## Rapport de contrôle d'installations électriques à basse tension et à très basse tension

REF : 106\_2025-96574\_D01:01

Date du contrôle	Agent visiteur	Type de contrôle
07/03/2025 (12:05 - 12:50)	Xavier Lepage	Visite de contrôle vente ancienne installation (8.4.2.) Dérogations applicables: Anciennes installations électriques domestiques (8.2.1.) Dérogations applicables: Installations électriques domestiques ancien RGIE (8.2.2.)

Adresse de l'installation	Avenue Parc d'Amée, 124 5100 Jambes
Type de locaux	Installation domestique - maison
Nombre de tableau	1
Propriétaire gestionnaire ou exploitant	#####

Photo 1

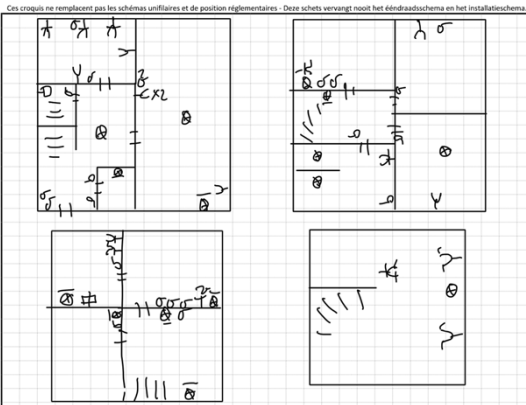
**2 circuits mini jump 16A 3k 2,5 ok**  
**1 circuit mini jump 20A 3k 2,5 ok**
